804137

Ersatz des Energieregler 2000 durch konventionelle Energieregler

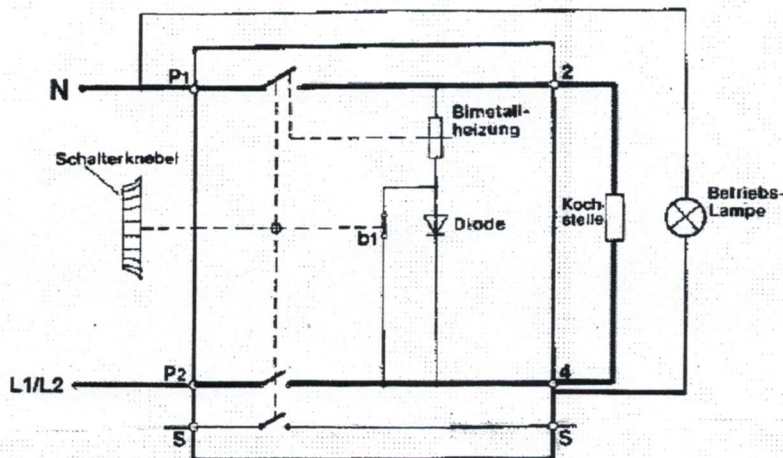
1. Das Leistungsteil ist wie folgt anzuschließen (Beispiel):

(Der Kleinspannungstrafo des ER2000 ist primärseitig abzuklemmen, der Anschluß der Knebelbeleuchtung ist nicht bei allen Modellen möglich).

ER2000 (alt)	Energieregler (neu)	
5	2	
1-2-6	P1	+ Lampe
3	P2	
4	4	+ Lampe
